改善箇所説明図

(代表車種:コマツ KDP-WA115 通称名:WA100-6)

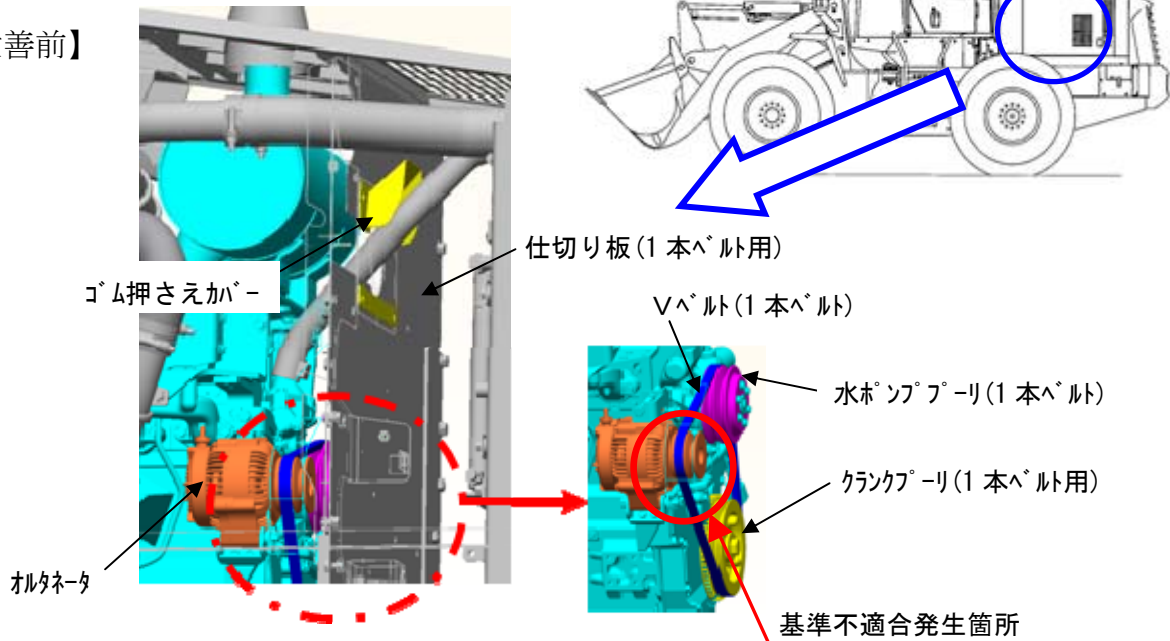
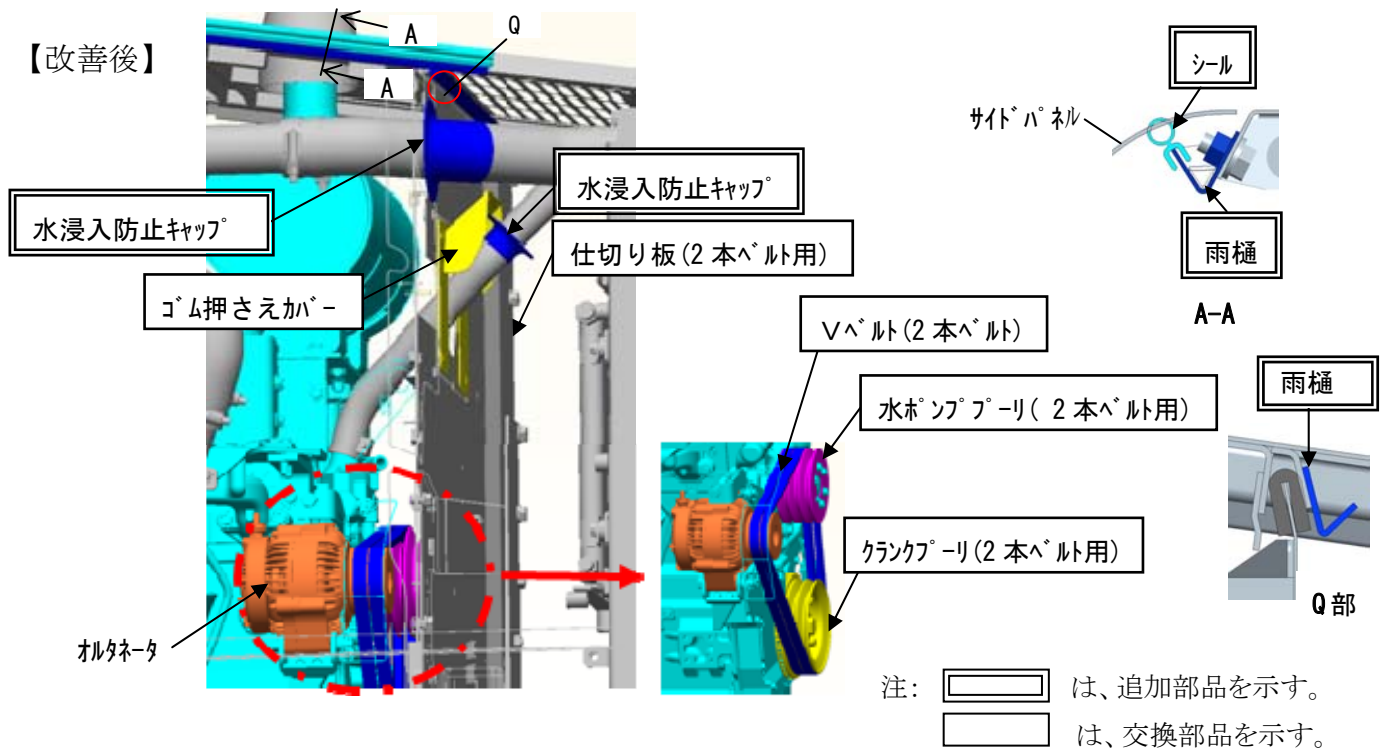
原動機室の防水構造が不適切なため、原動機の回転をオルタネータに伝達するVベルトとプーリーに浸入した雨水等がかかることから、Vベルトに滑りが発生するものがある。そのため、そのまま使用を続けると、異音等が発生するとともにVベルトが早期摩耗または折損し、オルタネータが駆動されず充電不良となり、最悪の場合、原動機が停止し、再始動できなくなるおそれがある。

改善措置の内容:全車両、雨樋とシールおよび水浸入防止キャップを追加し、ゴム押さえカバーを対策品に交換する。なお、60Aオルタネータ装着車はVベルトとプーリーおよび仕切り板を対策品に交換する。

識別: 水浸入防止キャップの装着有無で識別する。
